AZZP.243.030.2020

**Dotyczy:** udzielenia wyjaśnień w związku z prowadzonym postępowaniem na Budowę budynku dydaktycznego dla potrzeb Uniwersytetu Technologiczno-Przyrodniczego w Bydgoszczy

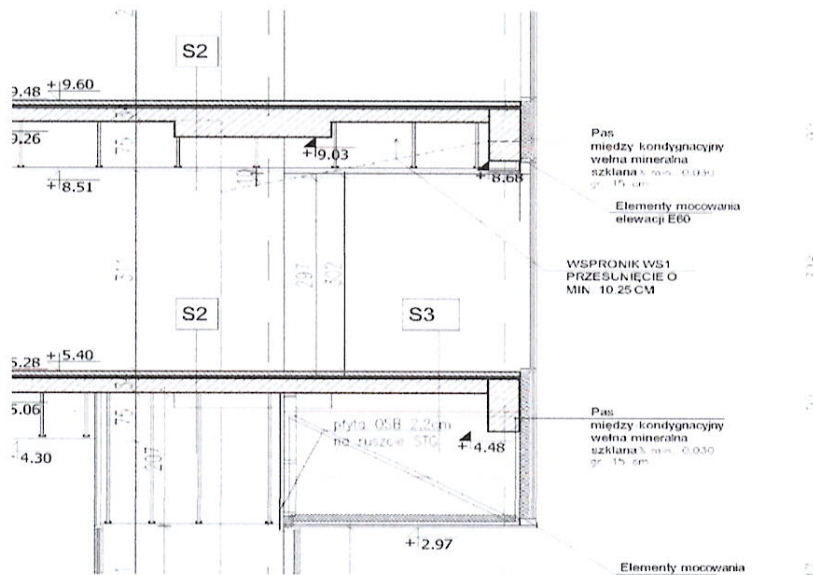
*2) Proszę o wyjaśnienie braku na przekrojach architektonicznych wspornika WS1 wskazanego na rysunku konstrukcyjnym K202 i lokalizacji wsporników na projektach konstrukcyjnych stropów, między osiami A i A'. Gabaryty wspornika uniemożliwiają wykonanie sufitu podwieszonego na wymaganej przepisami WT wysokości 3m od poziomu wykończonej*

posadzki, prowadzenia instalacji mechanicznych w poziomach +1 i +2 (we wskazanym obszarze) oraz montażu ścianki mobilnej w salach dydaktycznych poziomu +2 wzdłuż osi wskazanych na rysunkach.

**W przypadku wsporników należy podnieść element konstrukcyjny o 10-15 cm (rysunek poniżej) w przypadku kondygnacji +1 i +2.**

**Jeśli po podniesieniu wsporników nadal wystąpi kolizja ze ścianką mobilną, należy (z uprzednią zgodą autora projektu) przesunąć lokalizację ścianki mobilnej z osi konstrukcyjnej do boku elementów konstrukcyjnych z możliwym jak najrówniejszym podziałem sal dydaktycznych.**
